Sygn. akt: KIO/KD 12/26

**UCHWAŁA
KRAJOWEJ IZBY ODWOŁAWCZEJ
z dnia 13 lipca 2026 roku**

dotyczących informacji o wyniku kontroli doraźnej z dnia 1 czerwca 2026 r. (sygnatura: KND/77/24/DKZP) w postępowaniu prowadzonym w trybie podstawowym pn.: Termomodernizacja budynku wraz z zagospodarowaniem terenu w Zespole Szkół nr 59 przy ul. Jana III Sobieskiego 68 - II etap; numer postępowania: UD-IV-WZP.271.34.2024.KKA

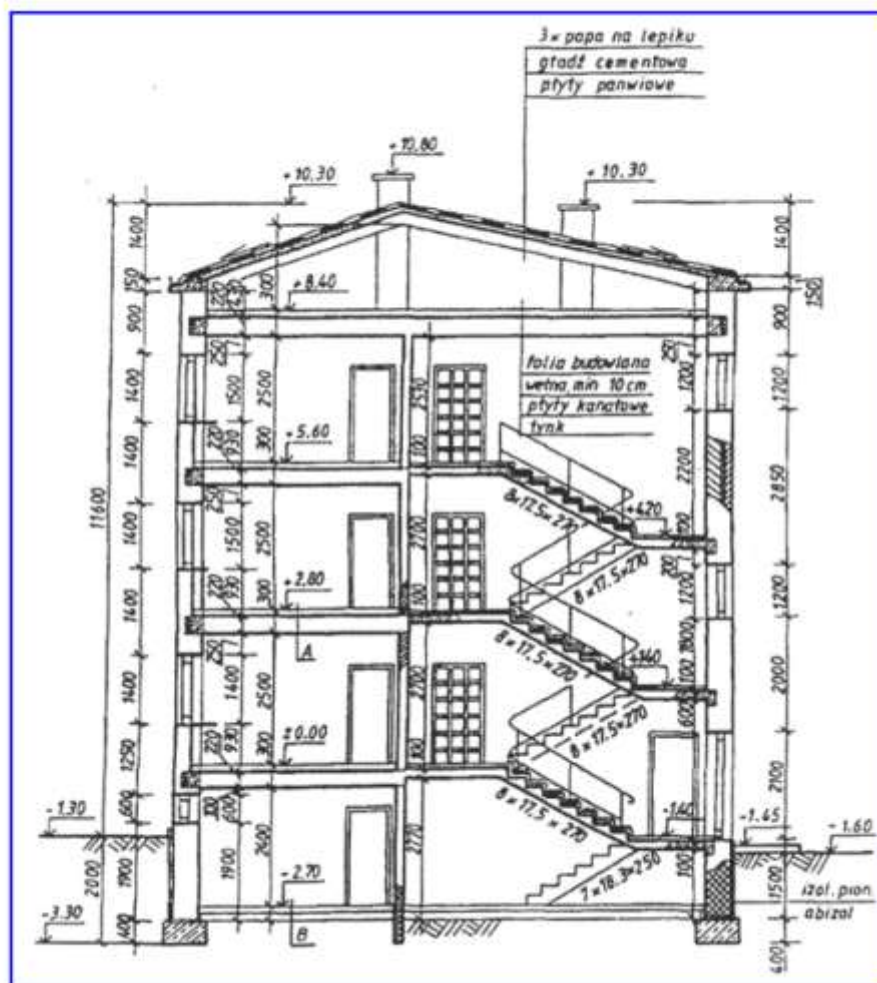
- *Na rysunku nr R25 znajduje się zestawienie stolarki okiennej (O1, O2, O3, O4, O5) i drzwiowej (D1), która zgodnie z rysunkami elewacji R7 i R8 podlega wymianie, są również podane wymiary w świetle muru.*

Z porównania rysunków elewacji R7 i R8 z zestawieniem na rysunku R25 wynika, że zestawienie obejmuje tylko część istniejącej stolarki. Ponieważ znane są tylko wymiary otworów okiennych i drzwiowych przedstawionych na rysunku nr R25 - możliwość potrącenia otworów z powierzchni elewacji jest ograniczona tylko do tych otworów.

- *Otwory okienne i drzwiowe nie są zwymiarowane. (...)*
- *(...). Z porównania rysunków elewacji R7 i R8 z zestawieniem na rysunku R25 wynika, że zestawienie obejmuje tylko część istniejącej stolarki. Ponieważ znane są tylko wymiary otworów okiennych i drzwiowych przedstawionych na rysunku nr R25 - możliwość potrącenia otworów z powierzchni elewacji jest ograniczona tylko do tych otworów.*

Projekt Techniczny - Rys. R13

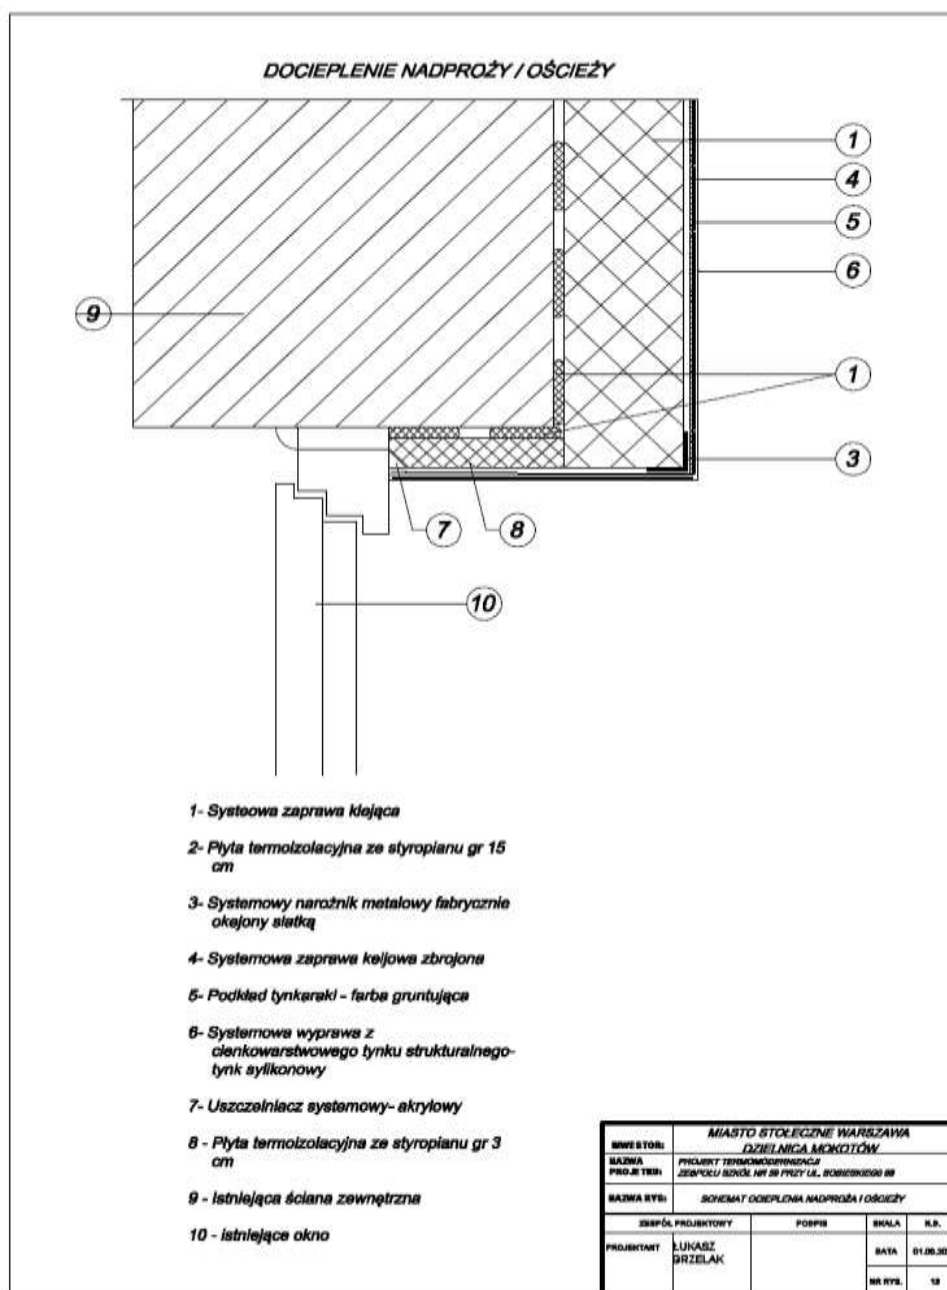
Rysunek nr R13 prawdopodobnie dotyczy 9 szt. okien piwnicznych O5 poniżej przyziemia (brak informacji na rysunku).

Informacja w tabelce: „SKALA: N.D.” wskazuje na to, że rysunek nie ma zachowanej skali, nie podano także szerokości ościeża, więc w tej sytuacji nie ma podstaw do jednoznacznego obliczenia powierzchni docieplenia ościeży okien piwnicznych.

Rysunek nr R13 prawdopodobnie dotyczy 9 szt. okien piwnicznych O5 poniżej przyziemia (brak informacji na rysunku).

Informacja w tabelce: „SKALA: N.D.” wskazuje na to, że rysunek nie ma zachowanej skali, nie podano także szerokości ościeża, więc w tej sytuacji nie ma podstaw do jednoznacznego obliczenia powierzchni docieplenia ościeży okien piwnicznych.

- *Otworki okienne i drzwiowe na rysunkach nie są zwymiarowane. Ma to wpływ na ustalenie powierzchni docieplenia ościeży okien i drzwi.*
- *Rysunek R13 prawdopodobnie dotyczy 9 szt. okien piwnicznych O5 poniżej przyziemia (brak informacji na rysunku).*

Informacja w tabelce: „SKALA: N.D.” wskazuje na to, że rysunek nie ma zachowanej skali, nie podano także szerokości ościeża, więc w tej sytuacji nie ma podstaw do jednoznacznego obliczenia powierzchni docieplenia ościeży okien piwnicznych (pomiar szerokości ościeża z rzutu R2 byłby zbyt niedokładny).

Biegły w zakresie rysunku R 13 wskazał bowiem, że rysunek ten nie ma zachowanej skali oraz nie podano szerokości ościeża, a zatem zdaniem biegłego nie ma podstaw do jednoznacznego obliczenia powierzchni docieplenia ościeży okien piwnicznych. Co do rysunku nr 25, biegły wskazał, że z porównania rysunków elewacji R7 i R8 z zestawieniem na rysunku R25 wynika, że zestawienie obejmuje tylko część istniejącej stolarki - znane są tylko wymiary otworów okiennych i drzwiowych przedstawionych na rysunku nr 25, a więc możliwość odjęcia otworów z powierzchni elewacji jest ograniczona tylko do tych otworów.

Projekt Techniczny - Rys. R12

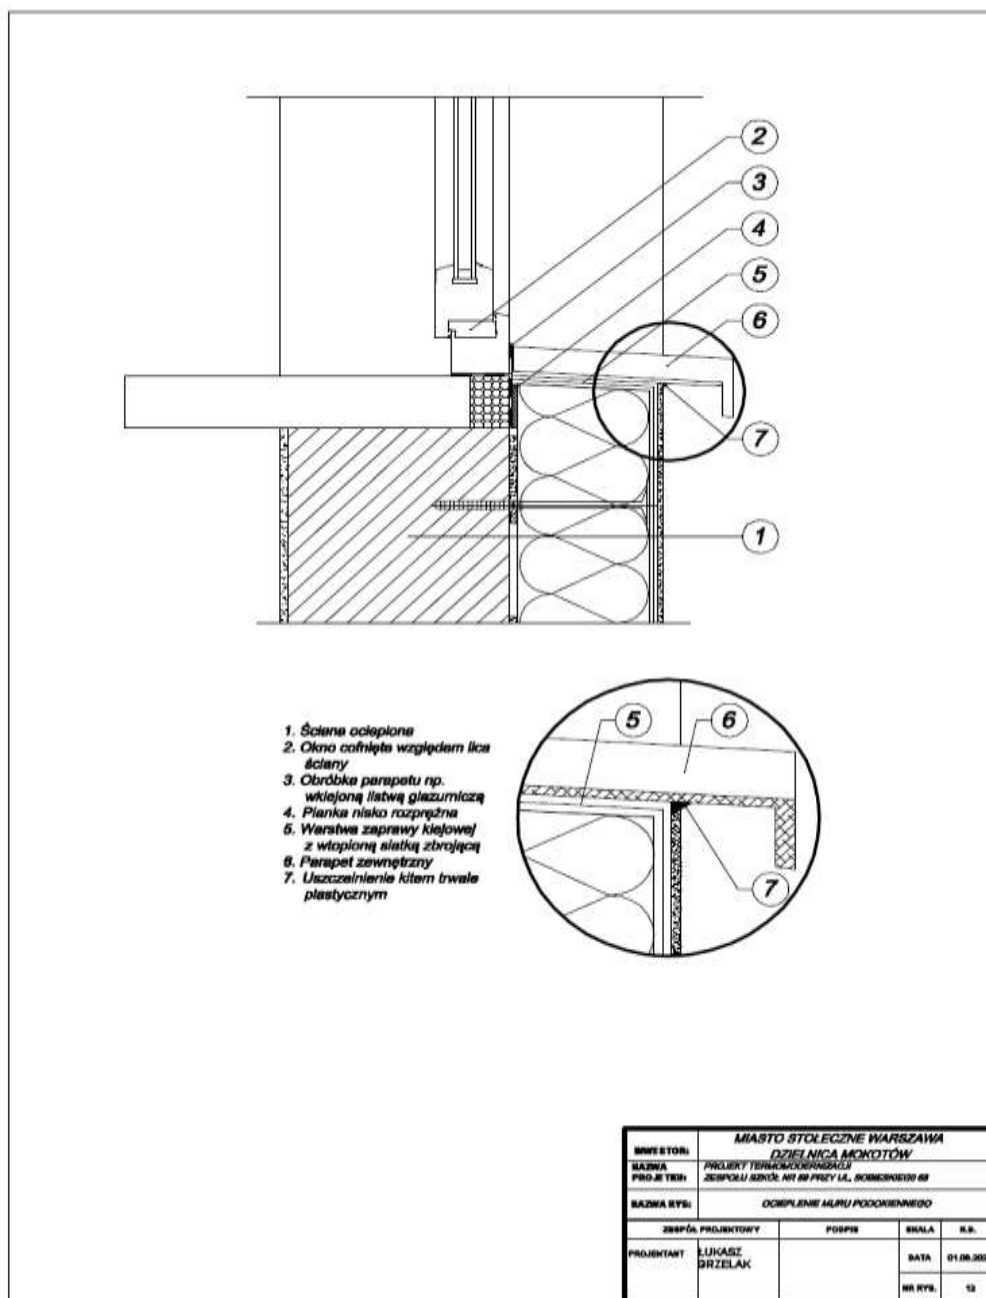
Rysunek R12 prawdopodobnie dotyczy okna powyżej przyziemia (brak informacji na rysunku).

W pkt.2 opisu znajdującego się na rysunku jest zapis: „Okno cofnięte względem lica ściany”, jednocześnie jednak z rysunku wynika, że ościeżnica okna licuje się z istniejącą elewacją budynku. Znaczyłoby to, że po wykonaniu docieplenia ścian warstwą styropianu gr 15 cm nie ma potrzeby dodatkowego docieplenia ościeży okien powyżej przyziemia pasami styropianu gr 2-3 cm. W takim przypadku ościeże zewnętrzne otworu okiennego lub drzwiowego stanowi boczna powierzchnia piętnastocentymetrowego docieplenia elewacji

styropianem i w ilości robót należałoby uwzględnić jedynie siatkę na kleju i tynk mineralny, bez pasów styropianu 2-3 cm.

- *Rysunek R12 prawdopodobnie dotyczy okna powyżej przyziemia (brak informacji na rysunku).*

W pkt. 2 na rysunku jest zapis: „Okno cofnięte względem lica ściany”, jednak z rysunku wynika, że ościeżnica okna licuje się z istniejącą elewacją budynku. Z powyższego wynikałoby, że po wykonaniu docieplenia ścian nie będzie potrzeby dodatkowego docieplenia ościeży okien powyżej przyziemia pasami styropianu gr 2-3 cm.

Zgodnie z tym rysunkiem należałoby uwzględnić jedynie siatkę na kleju i tynk na powierzchni ościeża otworu okiennego.

Dodatkowo, aspekt ilości ościeży jest sprzeczny z rysunkiem nr R12, z którego wynika z kolei, że ościeżnica okna licuje się z istniejącą elewacją budynku i wykonanie dodatkowego docieplenia nie jest konieczne. Tymczasem zamawiający wskazał, że: *Docieplenie ościeży należy wykonać we wszystkich występujących w budynkach otworach na elewacji t.j. oknach i drzwiach.*
